DODATEK Č. 3

**ke smlouvě o dílo č. 02697/SOPK/22 ze dne 03.05.2022 (dále jen „Smlouva o dílo“),
Dodatku č. 1 č.j. 15816/OPZP/22 a Dodatku č. 2 č.j. 04742/OPZP/23**

2.1 Předmětem dodatku č. 3 jsou změny v projektové dokumentaci, jejichž potřeba vznikla v průběhu stavby. Jedná se o obnovu stávajícího sjezdu na revitalizovaný pozemek. Smluvní strany se dohodly na řešení a na uzavření tohoto Dodatku č. 3 ke Smlouvě o dílo č.j. 02697/SOPK/22 (dále jen „Dodatek“). Změna spočívá v nutnosti obnovit sjezd na pozemek dle podmínek SUS kraje Vysočina, neboť stávající stav neodpovídá aktuálně požadovaným technickým parametrům. Součástí tohoto dodatku jsou dále drobné úpravy, jejichž potřeba vznikla za realizace stavby a povede k trvalému zlepšení revitalizace daného pozemku.

„REVITALIZACE PRAMENNÉ ČÁSTI PRAVOSTRANNÉHO
PŘÍTOKU DLOUHÉHO POTOKA A DALŠÍ OPATŘENÍ
K PODPOŘE BIODIVERZITY V PR MARŠÁLKA“

SITUACE OBNOVY STÁVAJÍCÍHO SJEZDU

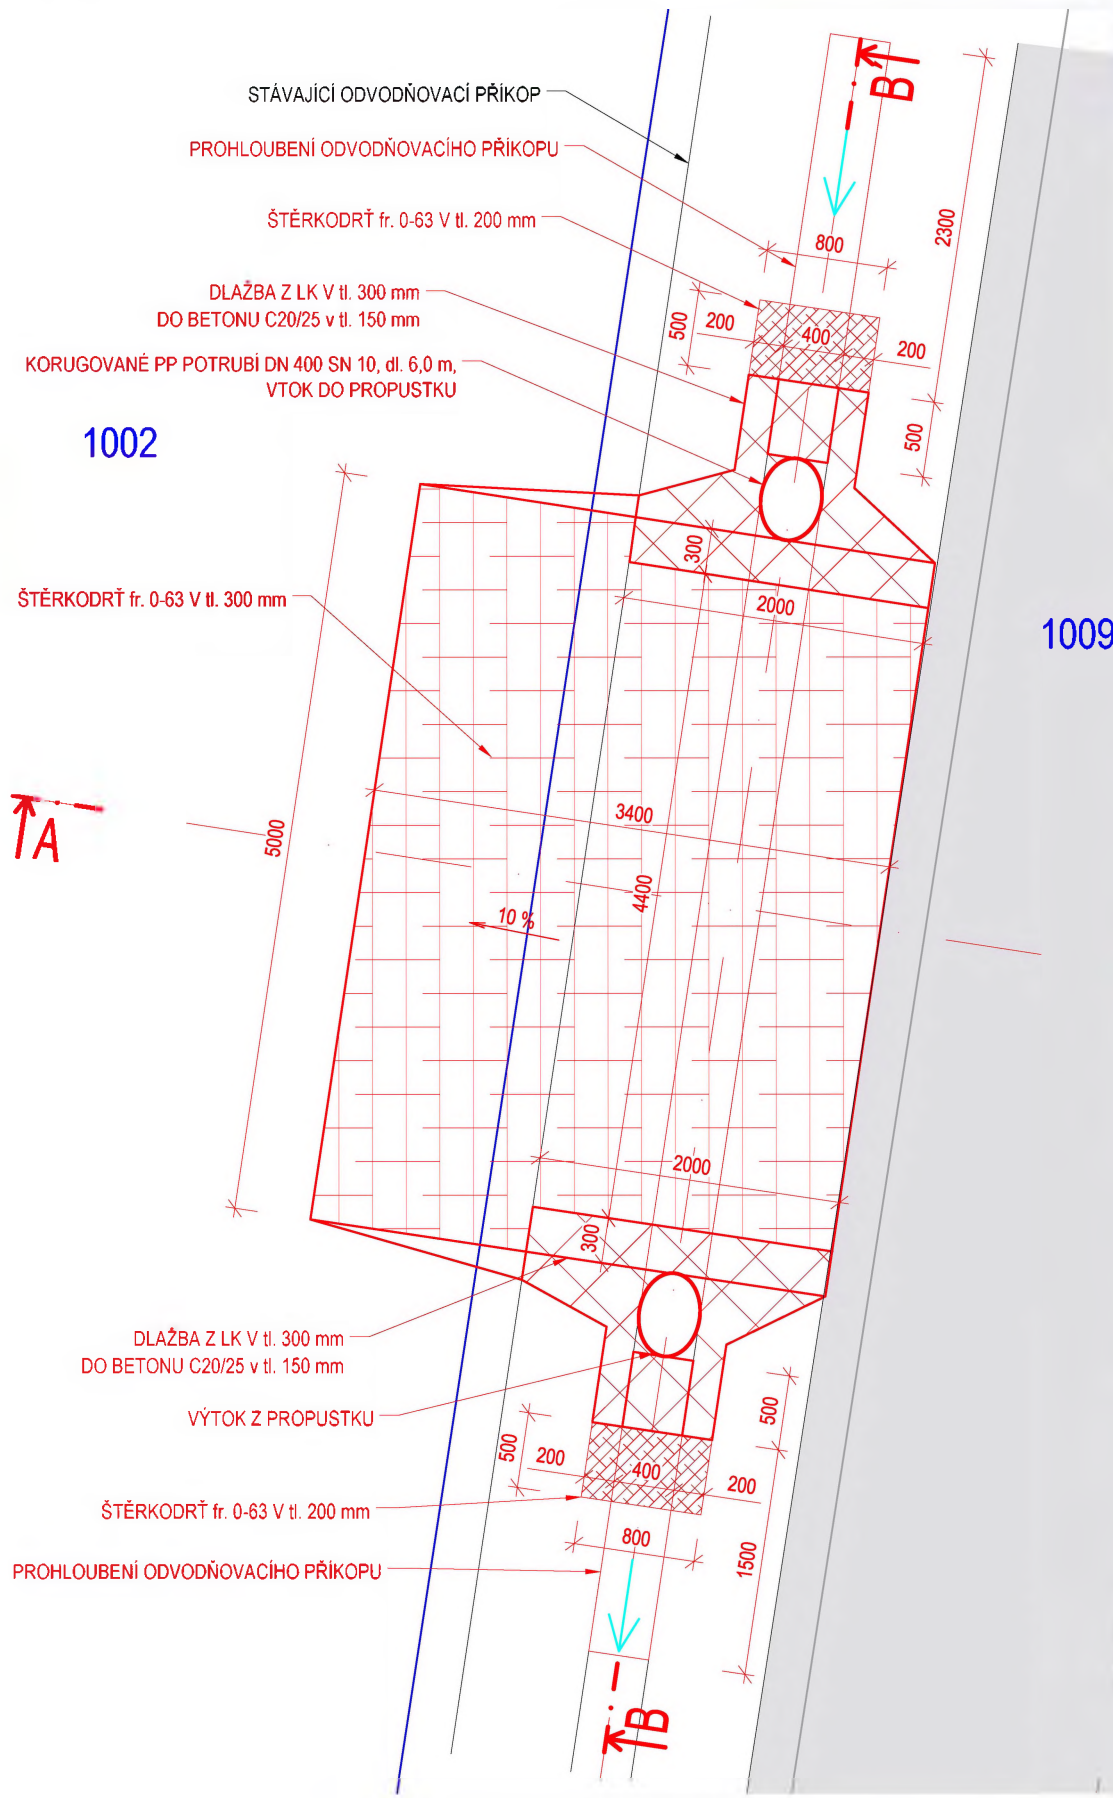
Předmětem této TZ je obnova stávajícího sjezdu ze silnice III. třídy č. 34418 na přilehlý pozemek parc. čísla 1002 v katastrálním území Chloumek. Obnovený sjezd bude s opevněnými čely a se zpevněným pojezdovým povrchem ze ŠD. Sjezd pro bezpečný odtok vody bude opatřen potrubím DN 400.

Těleso sjezdu bude tvořeno násypem z výkopové zeminy se zhutněním. Čela sjezdu budou opevněna dlažbou z lomového kamene v tl. 300 mm se zatřením spár do betonového lože C20/25 v tl. 150 mm. Sjezd ve sklonu 10 % bude opatřen vrstvou štěrkodrtě fr. 0-63 v tl. 300 mm. Viz výkresová část.

SITUACE OPEVNĚNÍ REVITALIZACE NA STÁVAJÍCÍHO KORYTO

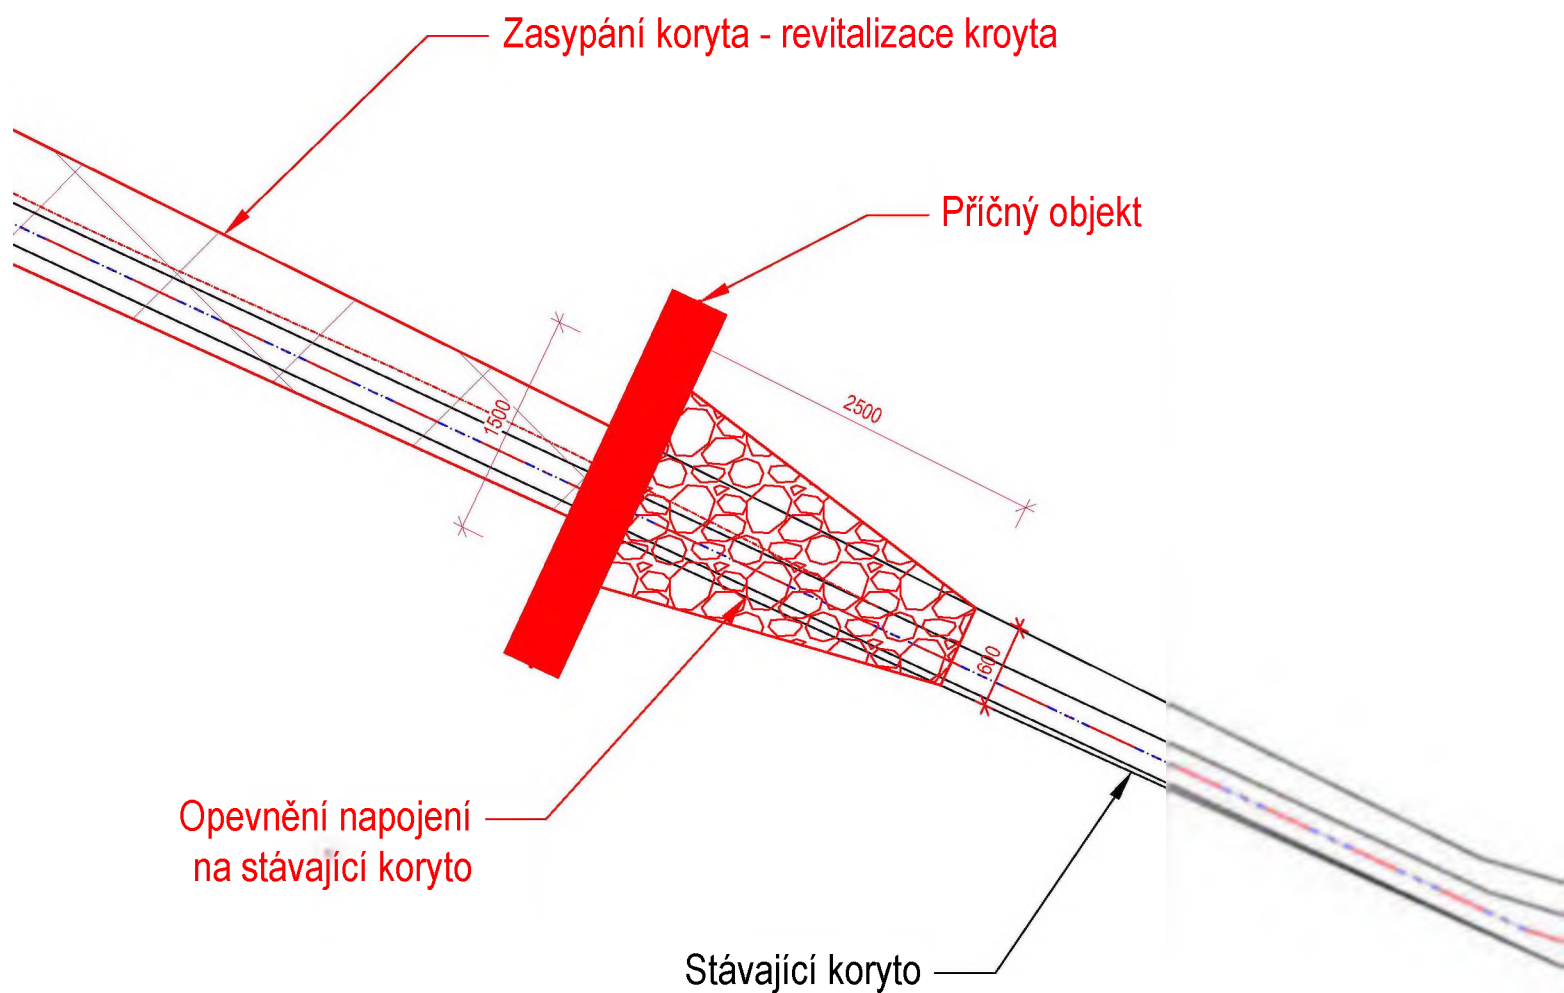
Předmětem tohoto dodatku je za 1) projektová změna řešení sjezdu na revitalizovaný pozemek, 2) opevnění zakončení revitalizovaného vodního toku a 3) osetí meze luční směsí.

ROVNANINA ZE SBÍRANÉHO KAMENE UKLÁDANÉHO NA
SUCHO S VYKLÍNOVÁNÍM A VYPLNĚNÍM SPÁR v tl. 400 mm:
(2,5*0,6)*0,4+2,5*0,45*0,4 1,05 m³
